Dotyczy postępowania o udzielenie zamówienia publicznego na: Budowę magazynu rdzeni wiertniczych i budynku analityczno-laboratoryjnego w Leszczach w ramach zadania pn.: „Wsparcie zadań PSG w zakresie centralizacji archiwów rdzeni wiertniczych PIB-PIB”.

Sygn. postępowania: NZP-240-13/2019

WYJAŚNIENIE I ZMIANA TREŚCI SPECYFIKACJI ISTOTNYCH WARUNKÓW ZAMÓWIENIA

DETAL WIEŃCA ATTYKOWEGO

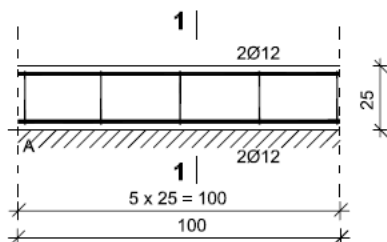
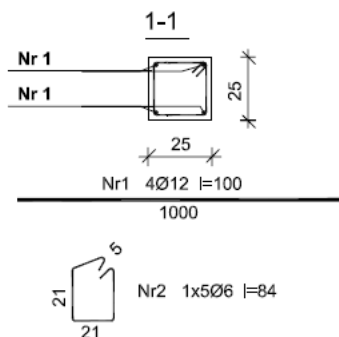
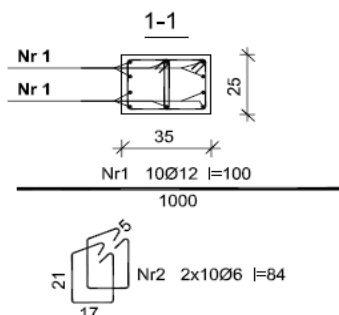
Brak w dokumentacji detalu wieńca pośredniego na wysokości +5,95 widocznych na przekroju hali magazynowej (rys. K20). Prosimy o udostępnienie detalu.

Zamawiający zmienia treść SIWZ poprzez dodanie informacji:

Rewizja do projektu nr 3 z dnia 03.01.2020 r.

Projekt Wykonawczy, Zeszyt 10 – Konstrukcja, rysunek K20

Beton **B25** (C20/25)
Stal St0S-b
RB500
Otulina 20 mm

Wykaz zbrojenia na 1mb wieńca - łącznie dł wieńcy 215 mb

Beton **B25** (C20/25)
Stal St0S-b
RB500
Otulina 20 mm

Wykaz zbrojenia na 1mb wieńca - łącznie dł wieńcy 365 mb

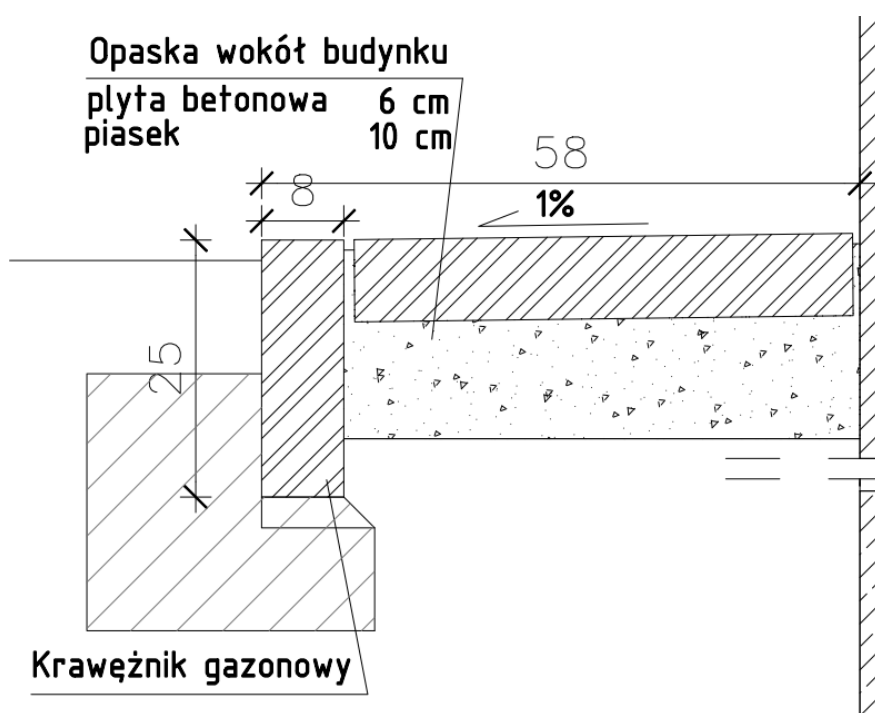
Prosimy o udostępnienie detalu wykonania opaski budynku i wskazanie jej lokalizacji (pkt. 146 i 147 d.14 tabeli rozliczeniowej). Brak informacji na ten temat w dokumentacji projektowej. Czy daną opaskę należy wykonać wokół budynku analityczno-laboratoryjnego, czy dla hali magazynowej również?

Lokalizacja opaski wskazana jest w projekcie wykonawczym, zeszyt 9 – architektura, rysunek nr 3 – rzut parteru. Budynek hali magazynowej i rysunek nr 1 – rzut parteru. Budynek analityczno – laboratoryjny.

Rewizja do projektu nr 5 z dnia 03.01.2020 r.

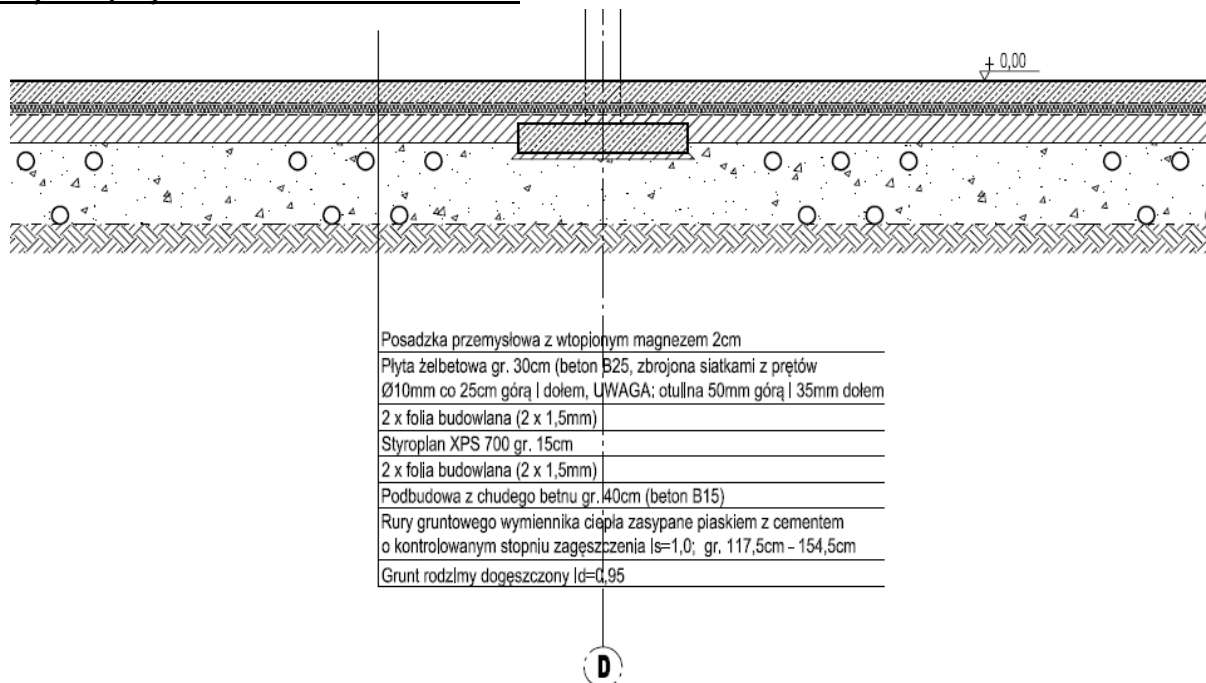
Zgodnie z przedmiarem (tabelą rozliczeniową) w pkt. 25 d.4.1 należy wykonać podbudowę z materiałów sypkich pod posadzkę na gruncie dla budynku analityczno-laboratoryjnego o grubości 20 cm. Natomiast zgodnie z opisem technicznym i zestawieniem warstw przegród na rysunkach przekrojów brak takiej warstwy. Prosimy o weryfikację.

Zamawiający zmienia treść SIWZ poprzez dodanie:

Powyższa rewizja dotyczy: projektu architektoniczno-budowlanego, Zeszyt 1 - Architektura, opis techniczny pkt 7 Rozwiązania materiałowe oraz Rys. 5.1, Rys 5.2., projektu wykonawczego, Zeszyt 9 – Architektura, opis techniczny – architektura pkt. 7 oraz rys. 5 Przekrój A-A, rys. 6 –Przekrój B-B. projektu architektoniczno-budowlanego, Zeszyt 2 – Konstrukcja, Rys K8.

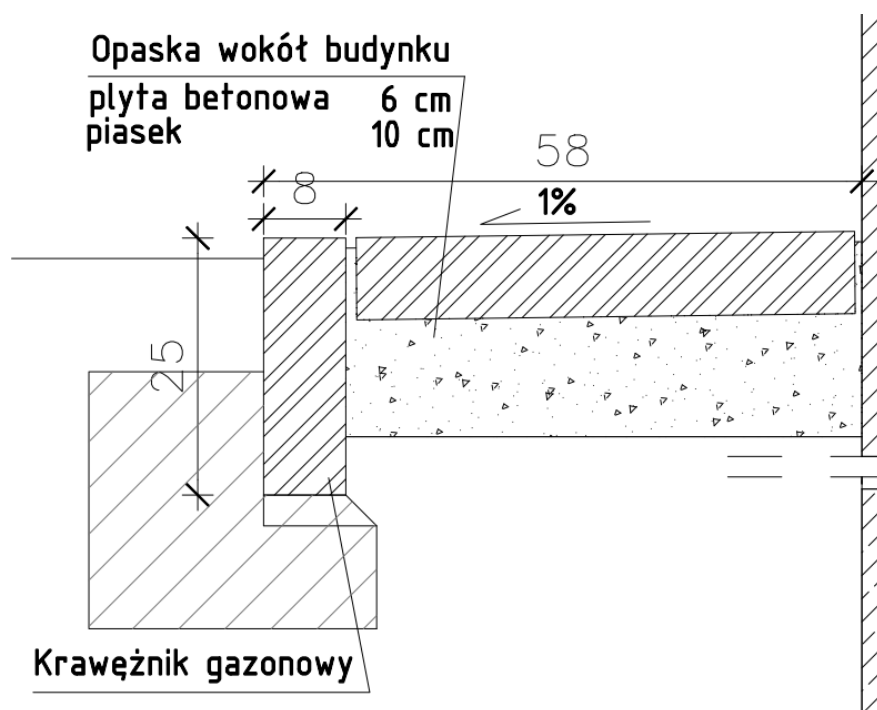
Zgodnie z przedmiarem (tabelą rozliczeniową) wokół budynku należy wykonać opaskę budynku w postaci płyt betonowych o wymiarach 50x50x7 cm. Natomiast zgodnie z detalem mocowania płyt elewacyjnych powinna to być kostka betonowa. Prosimy o informację, z czego należy wykonać opaskę.

Zgodnie z odpowiedzią na pytanie nr 168.

Lokalizacja opaski wskazana jest w projekcie wykonawczym, zeszyt 9 – architektura, rysunek nr 3 – rzut parteru. Budynek hali magazynowej i rysunek nr 1 – rzut parteru. Budynek analityczno – laboratoryjny.

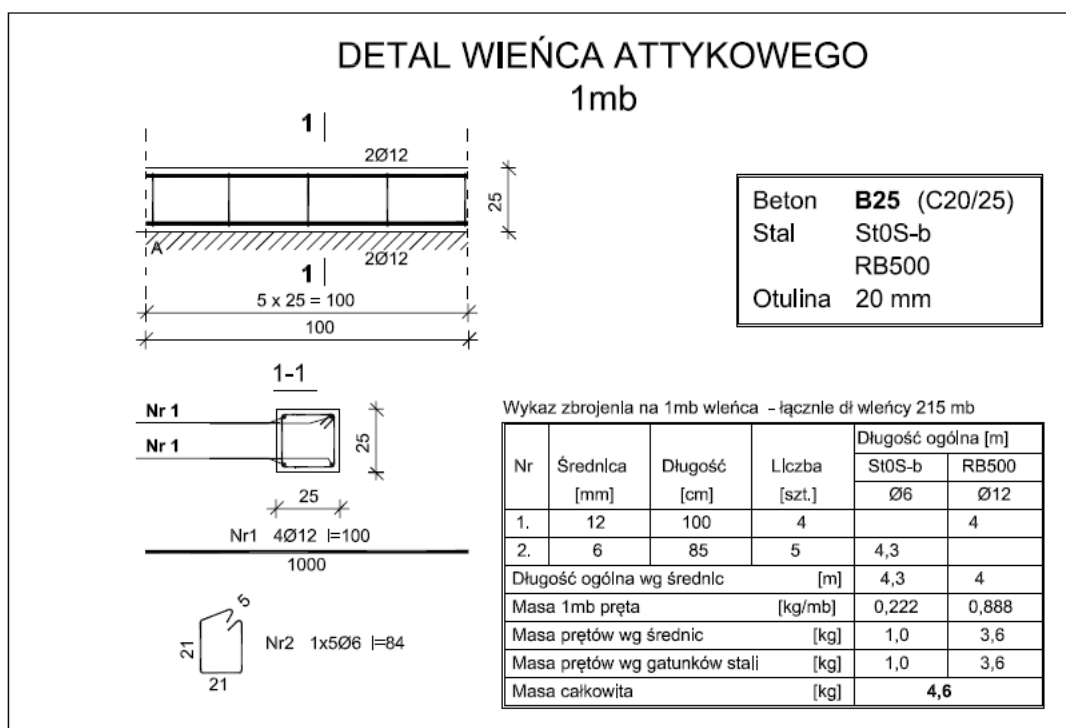
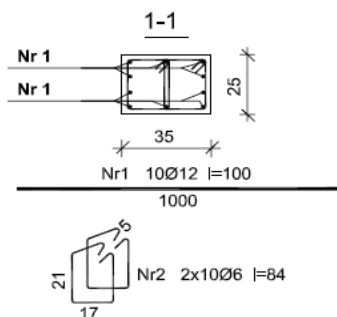
Proszę o wskazanie miejsca w przedmiarze gdzie zostały wliczone wieńce attyk budynku analityczno-laboratoryjnego i hali magazynowej.

Beton	B25 (C20/25)
Stal	St0S-b RB500
Otulina	20 mm

Wykaz zbrojenia na 1mb wieńca - łącznie dł wieńcy 365 mb

Nr	Średnica [mm]	Długość [cm]	Liczba [szt.]	Długość ogólna [m]	
				St0S-b Ø6	RB500 Ø12
1.	12	100	10		10
2.	6	85	10	17,00	
Długość ogólna wg średnic [m]				17,0	10
Masa 1mb pręta [kg/mb]				0,222	0,888
Masa prętów wg średnic [kg]				3,8	8,9
Masa prętów wg gatunków stali [kg]				3,8	8,9
Masa całkowita [kg]				12,70

DETAL WIEŃCA ATTYKOWEGO 1mb

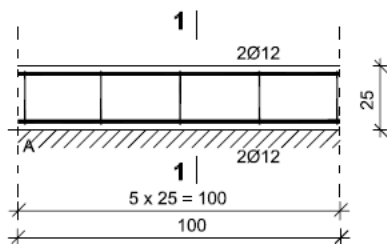
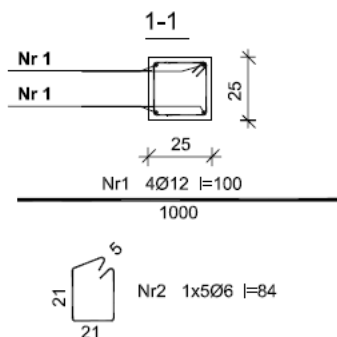
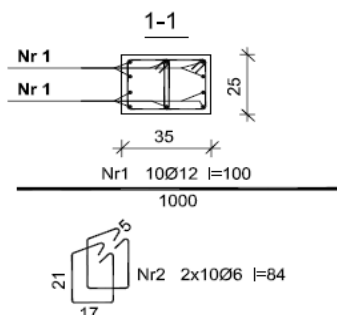
Brak zaprojektowanego wieńca w attyce budynku hali magazynowej. Prosimy o weryfikację.

Rewizja do projektu nr 3 z dnia 03.01.2020 r.

Beton **B25** (C20/25)
Stal St0S-b
RB500
Otulina 20 mm

Wykaz zbrojenia na 1mb wieńca - łącznie dł wieńcy 215 mb

DETAL WIEŃCA ŚCIENNEGO 1mb

Beton **B25** (C20/25)
Stal St0S-b
RB500
Otulina 20 mm

Wykaz zbrojenia na 1mb wieńca - łącznie dł wieńcy 365 mb
